Høringssvar til Aarhus Kommunes lokalplan nr. 1237 – Vindmøller ved Vosnæs

Hornslet Distriktsråd (HD)

August 2025

Figur 1: Landskabernes bevaringsværdier (Temaplan – Landskabet i Aarhus)

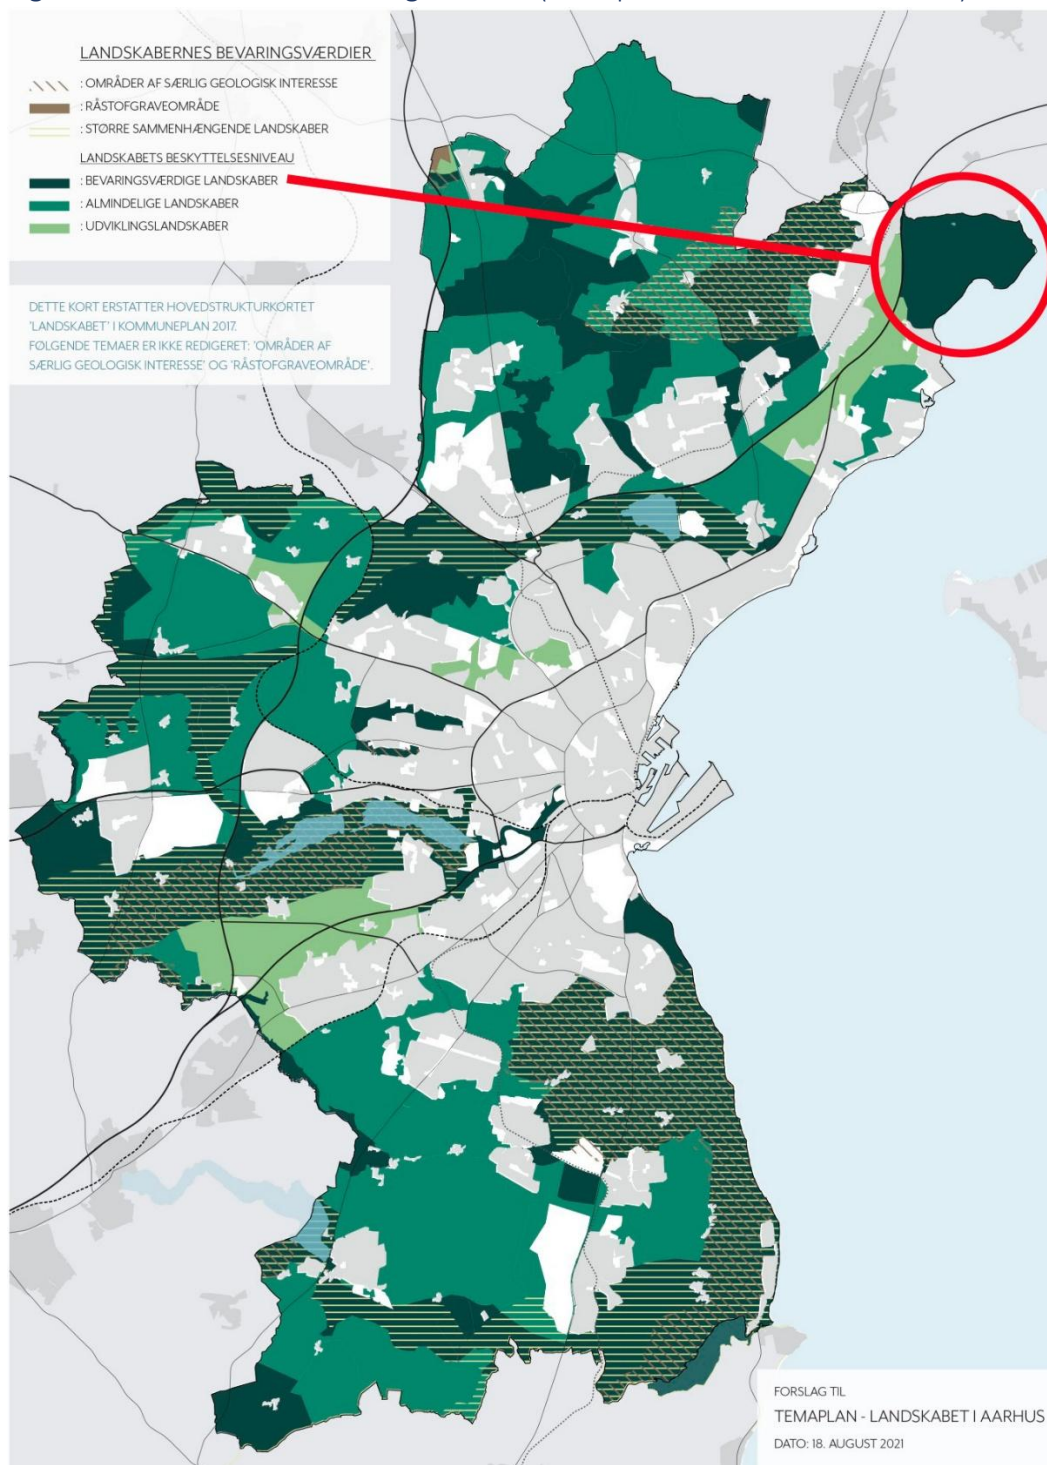
Området ved Vosnæs er et af de flotteste landskaber i Danmark med særlige visuelle oplevelsesværdier. Aarhus Kommune beskriver selv i "Temaplan – Landskabet i Aarhus (2021)" området ved Vosnæs som "bevaringsværdigt landskab" (se figur 1 i Bilag).

"De bevaringsværdige landskaber er de helt særlige "perler" i Aarhus Kommune, som skal bevares og beskyttes mod ændringer, der kan svække eller udviske landskabets kvaliteter. Der bør ikke opføres byggeri og anlæg i de bevaringsværdige landskaber."

Det aktuelle lokalplansforslag foreslår at placere tre 150 meter høje møller i et område, som Aarhus Kommune selv kalder et "bevaringsværdigt landskab". Forslaget vil for altid på helt afgørende måde ændre områdets udtryk – man vil ikke længere have oplevelsen af at være i uberørt natur, da det både visuelt og lydmæssigt vil blive domineret af de tre vindmøller. Lokalplansforslaget går således imod intention om at sikre, at "de åbne kyster fortsat skal udgøre en væsentlig naturværdi og landskabelig værdi".

Fig. 2 Støjsimulering foretaget af professor Ken Mattsson, Uppsala Universitet

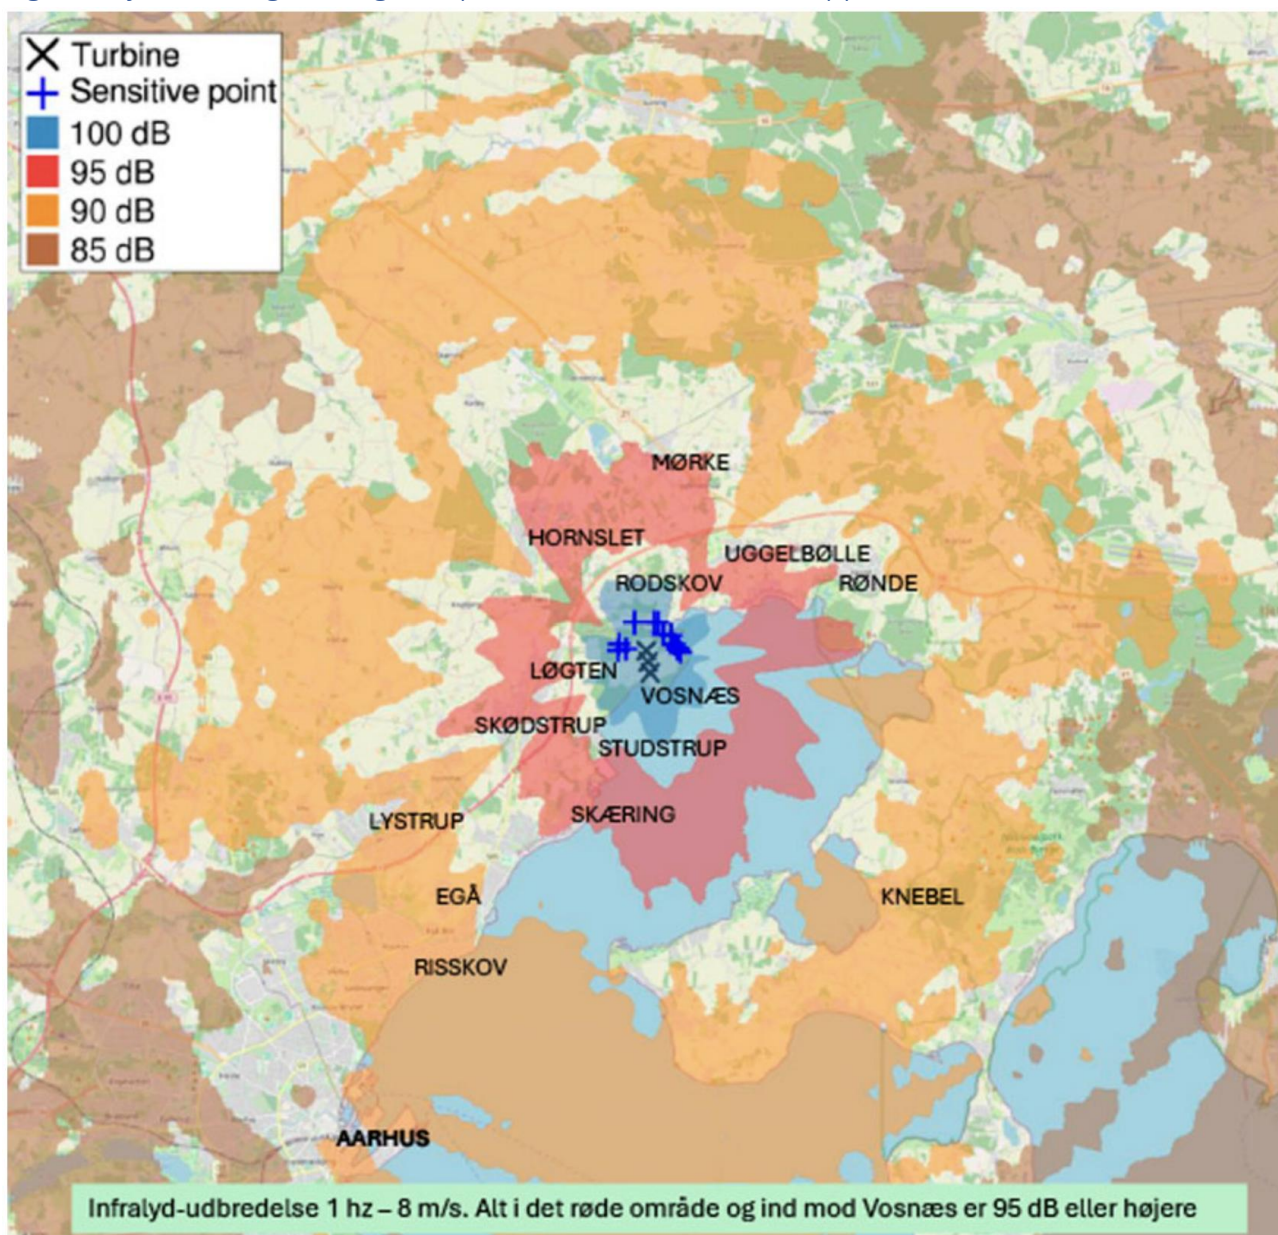
Aarhus Kommune konkluderer, at der ikke vil være væsentlige støjgener, medens Ken Mattsson konkluderer at støjgenerne vil forårsage sundhedsproblemer – som fx søvnforstyrrelser, migræne, blodtryksændringer og stress – for op mod 30 % af befolkning i flere kilometers afstand fra møllerne.

Det er selvsagt ikke muligt for HD at vurdere, hvilke konklusioner der er mest valide. Men HD opfordrer til, at dette kritiske punkt sikres yderligere analyser før en endelig godkendelse af projektet. Det er meget alvorligt, hvis mange borgeres helbred reelt kan blive påvirket så negativt, som rapporten fra Uppsala Universitet konkluderer (se Fig. 2 i bilag).
